JUSTIFICACIÓN TÉCNICA

NP-220. Tubería PVC.L d=4" +Accesorios Fontanar

UNIÓN TEMPORAL METROPOLITANO PORVENIR

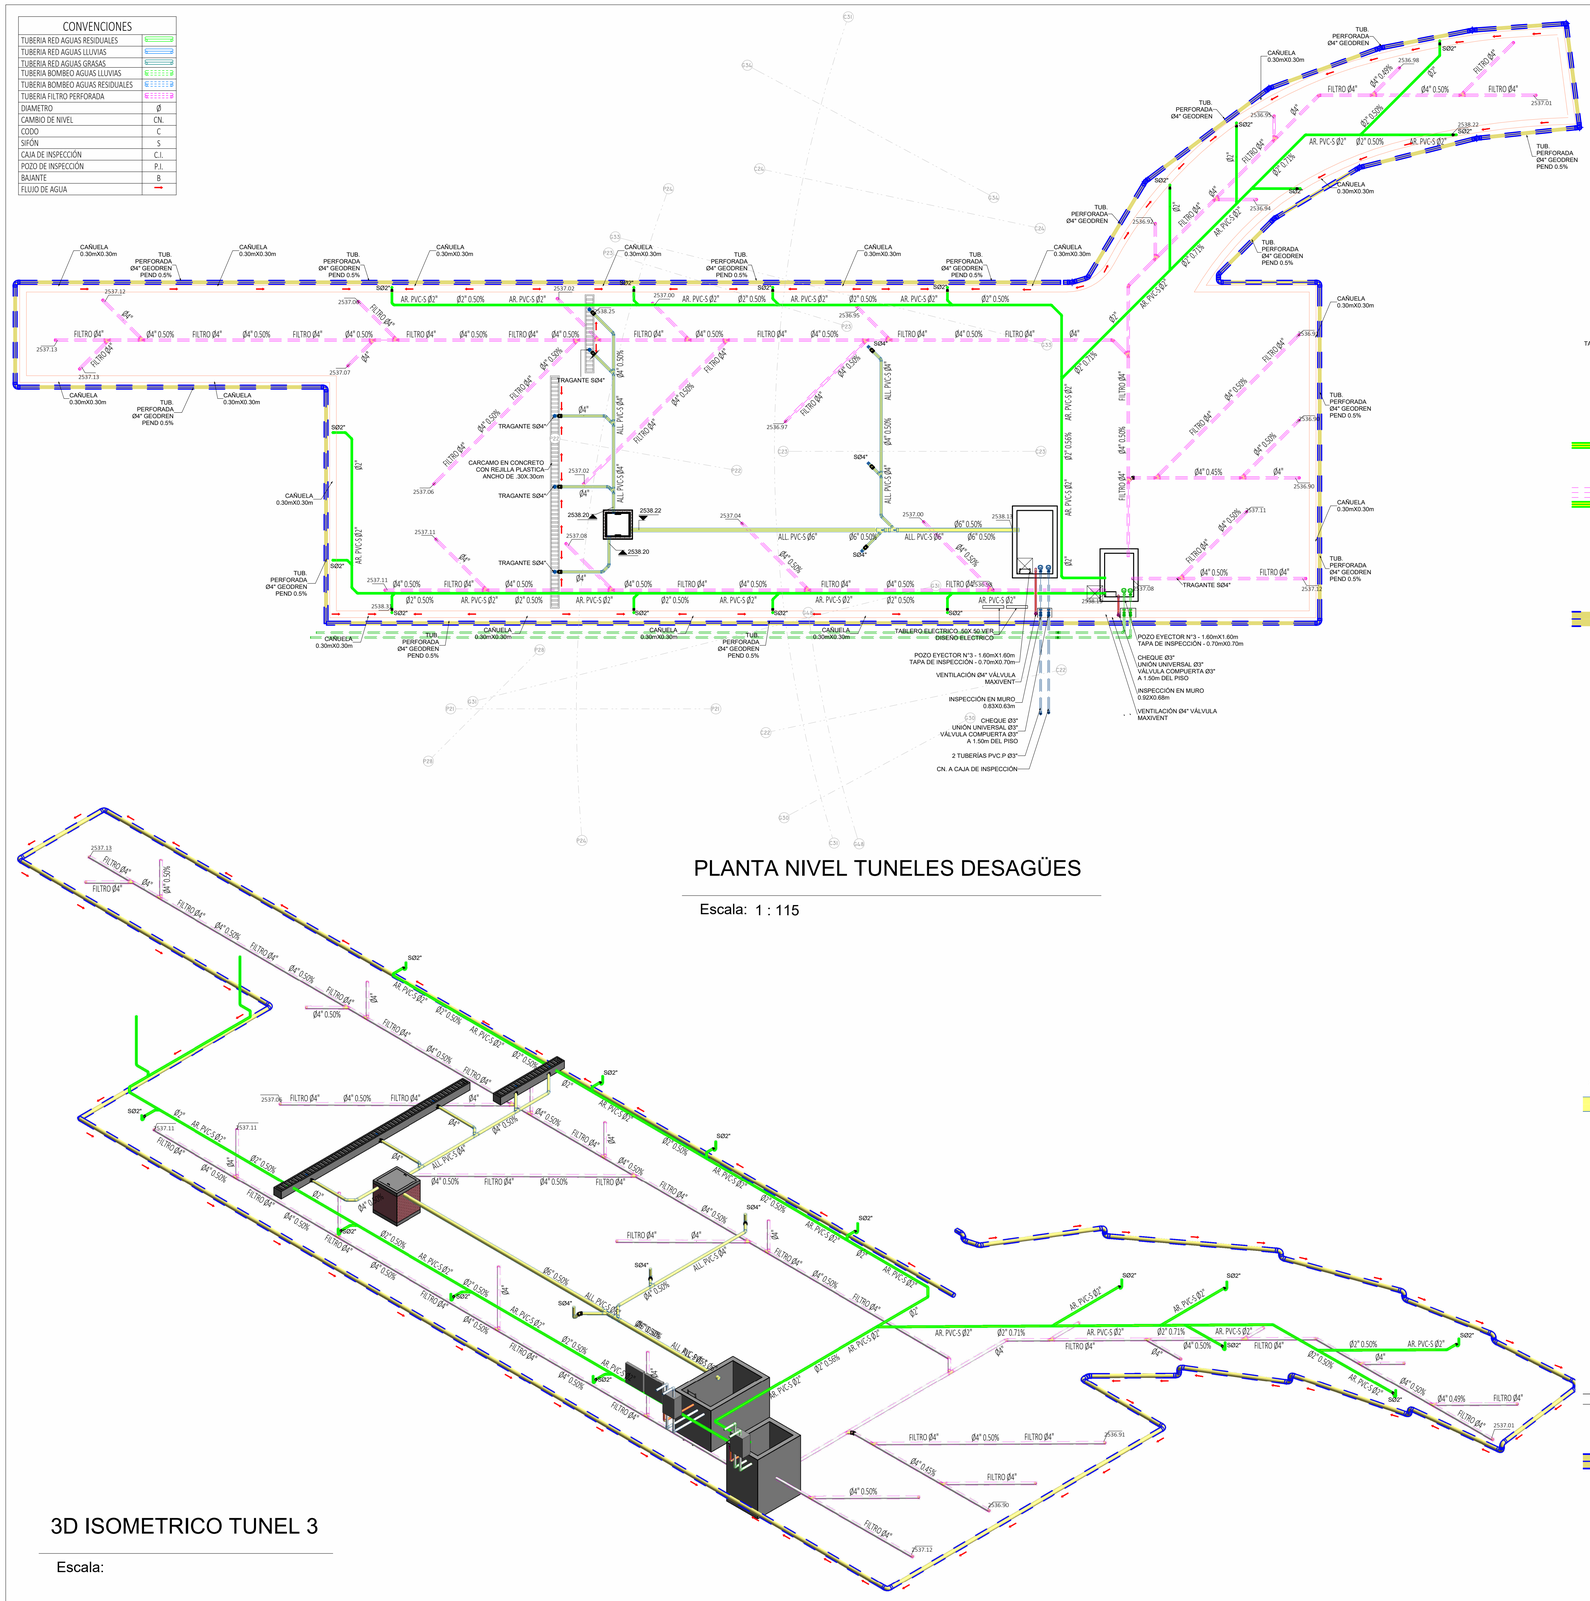
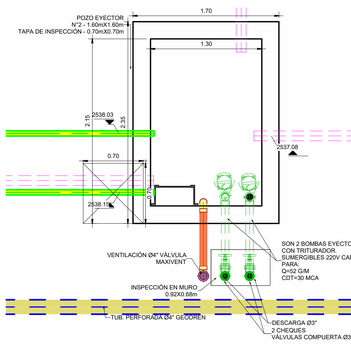
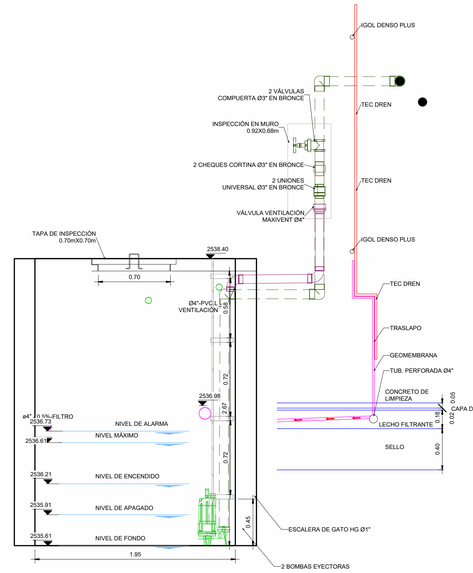
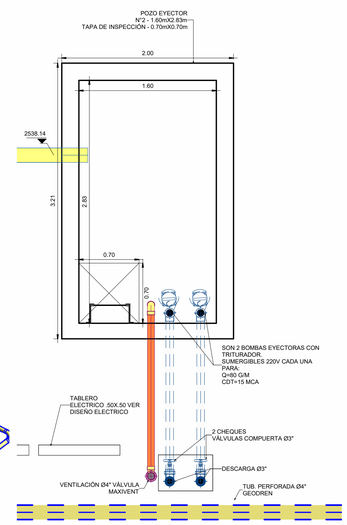
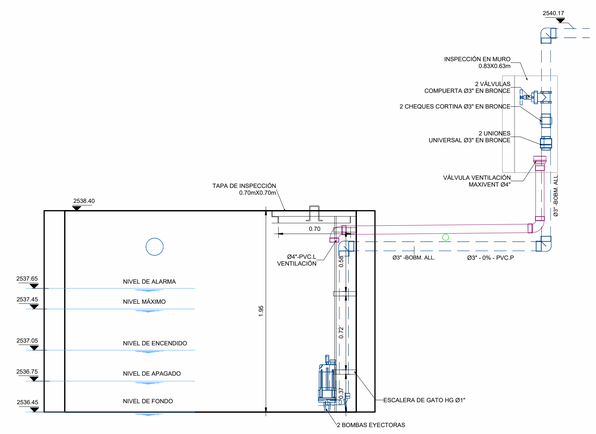
Lo anteriormente descrito, se puede evidenciar en el plano “VELÓDROMO H_S-Plano - HS-21 - DETALLES ISOMÉTRICO BAÑOS NIVEL PLATAFORMA SUMINISTRO” los cuales se encuentran firmados por las partes.

De este modo, se solicita de manera atenta la inclusión del “NP-220. Tubería PVC.L d=4" +Accesorios Fontanar Sumin + Instalc.”. Cuya estructura se plantea en base a los APUs de la base CIO 11918 “Tubería PVC.L d=4" +Accesorios Fontanar” debido a que dicha actividad no se encuentra identificada dentro del presupuesto contractual. Por lo anterior, resulta indispensable formalizar su adaptación mediante la incorporación del ítem propuesto fundamenta en la necesidad técnica de contar con un accesorio que cumpla con las dimensiones y especificaciones requeridas en sitio.
